Mission régionale d'autorité environnementale

Avis délibéré sur le projet de construction d'une centrale photovoltaïque au sol à Isle-sur-Marne et Orconte (51), porté par la société NEOEN

n°MRAe 2021APGE61

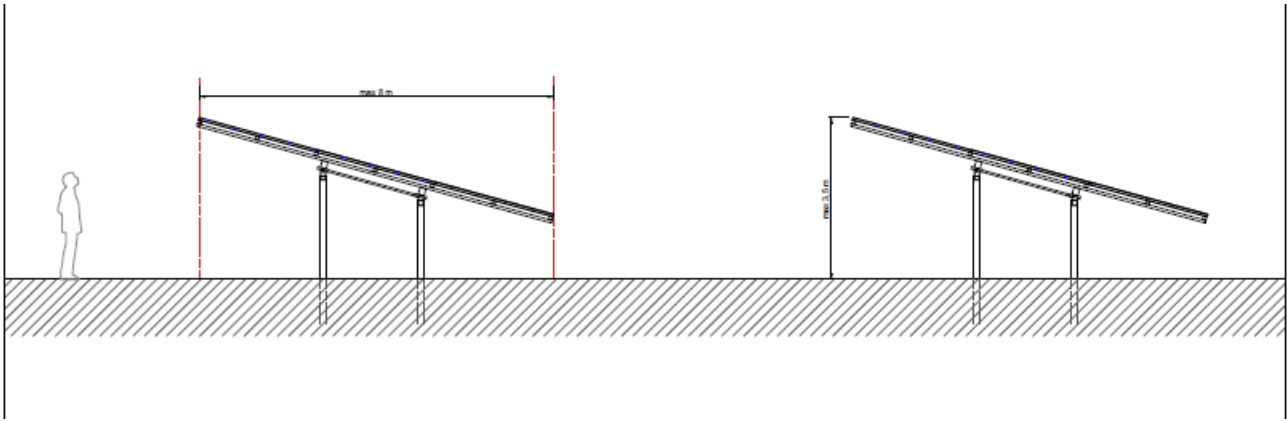
L'Ae s'est interrogée :

- sur la profondeur de la nappe au droit du site et sur le risque que celle-ci soit atteinte par les pieux avec un risque de contamination en cas d'incendie ;
- sur le risque de la remontée de la nappe (cf paragraphe 3.3. ci-après) ;
- sur le risque de contamination de la nappe du fait de la dissolution par les eaux de pluie du zinc composant les tables galvanisées.

L'Ae recommande de démontrer pour les diverses techniques possibles de fondations des panneaux que celle des pieux relève de la meilleure technologie pour la protection de l'environnement à cet endroit, par rapport à des fondations non invasives, par exemple sur longrines ou massifs en béton posés au sol.
